DZP/ 310 /AK/21

Tychy, 27.07.2021r.

Dotyczy: modyfikacji oraz odpowiedzi na zapytania w sprawie specyfikacji do przetargu nieograniczonego na dostawę sprzętu jednorazowego użytku oraz sprzętu wielorazowego użytku na potrzeby szpitala” (nr sprawy: 8/21/ZP/PN)

Dotyczy: pakiet nr 159 pozycja 5

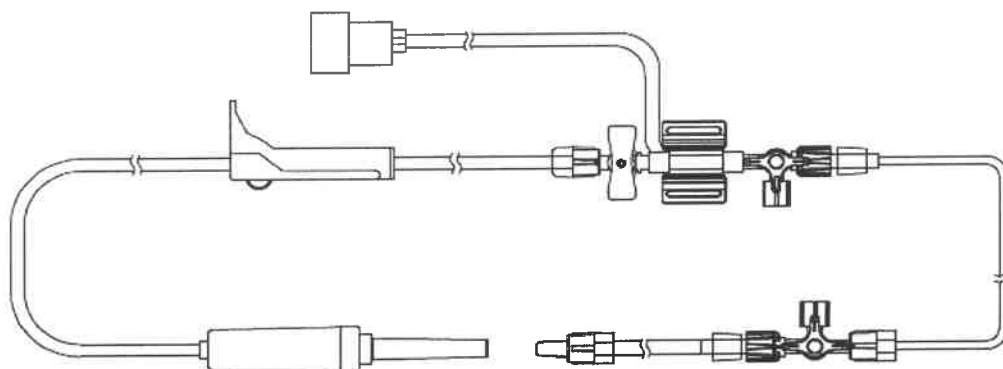
Czy Zamawiający wyrazi zgodę na zaoferowanie w poz.5 przetworników do pomiaru ciśnienia metodą inwazyjną zgodnie z poniższym schematem?:
